ZAMAWIAJĄCY: Akademia Pomorska w Słupsku  
76-200 Słupsk, ul. Arciszewskiego 22a

Nr postępowania: 1186/2017

### Wyjaśnienie i modyfikacja treści Specyfikacji istotnych warunków zamówienia

Dotyczy: postępowania prowadzonego w trybie przetargu nieograniczonego o wartości zamówienia nie przekraczającej wyrażoną w złotych równowartości kwoty 5 225 000 euro pn. **Roboty budowlano-remontowe w ramach projektu „Rozwój systemu kształcenia o profilu praktycznym w ramach Słupskiego Ośrodka Akademickiego (SOA)”**

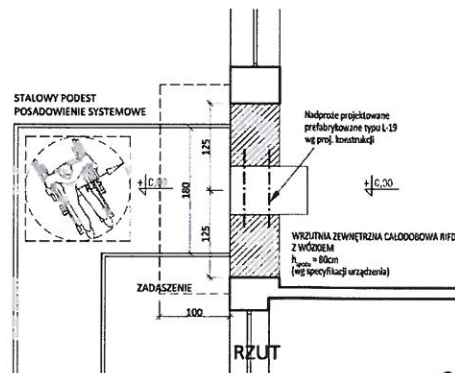
#### 1. Załącznik nr 11 do SIWZ – projekt budowlano-wykonawczy Zadanie nr 2, str. 19 Zamawiający opisując wymagania dotyczące wrzutni napisał:

Specyfikacja techniczna wrzutni:  
- wymiary: wys. 790 mm x szer. 690 mm x głęb. 1100 mm (wraz z taśmociągłem),  
- urządzenie ma możliwość zamontowania w otwór o wymiarach: wys. 800 mm x szer. 700 mm,  
- ekran dotykowy SAW i monitor LCD 17",  
- czytnik kart bibliotecznych z barkodem i chipowych,  
- zwroty bez konieczności identyfikacji za pomocą karty osoby zwracającej książki,  
- urządzenie posiada zabezpieczenie zezwalające wyłącznie na zwroty książek zaopatrzonych w aktywną etykietę,  
- drukarka pokwitowań: 80 mm,  
- automatycznie zamykany otwór wejściowy urządzenia,  
- obudowa urządzenia: stal oraz blacha nierdzewna,  
- urządzenie wandaloodporne do zamontowania w otworze ściennym (waga urządzenia 80 kg),  
- wrzutnia wyposażona jest w urządzenie gaszące ewentualny pożar zgodnie z odpowiednimi przepisami.

Urządzenie korzysta z przyłącza sieci energetycznej (230V 50Hz 10A) i przyłącza sieci teleinformatycznej (RJ 45 – stały nr IP).

Urządzenie przesuwają taśmociągłem książki do wnętrza pomieszczenia, gdzie mogą wpadać do koszy lub wózków transportowych z samoczynnie uchylającym się dnem.

Powyższe wymagania są sprzeczne z wymaganiami określonymi w SIWZ i pozostałymi dokumentami przetargowymi. W celu zapewnienia uczciwej konkurencji i aby umożliwić zaofiarowanie urządzenia o nie gorszych parametrach innego producenta **wnosimy o zmianę zapisu na poniższy:**

Urządzenie gaszące, o którym napisano powyżej to raczej gadżet, a nie realne zwalczanie pożaru – przepisy wymagają, aby budynek był wyposażony w centralny system przeciwpożarowy obejmujący wszystkie pomieszczenia, dlatego wnosimy o usunięcie tego zapisu, gdyż niepotrzebnie podnosi on koszt zakupu urządzenia, a w żaden sposób nie wpływa na zwiększenie bezpieczeństwa, a wręcz może zakłócić prawidłowe gaszenie pomieszczenie gdzie znajduje się wrzutnia.

Zamawiający zmienia opis urządzenia wrzutni. W związku z powyższym w załączeniu udostępnia **rysunek nr A5** z prawidłowo wykonanym opisem, jako rysunki zamiennie do projektu wykonawczego architektonicznego, który stanowi **załącznik nr 11 do SIWZ.**
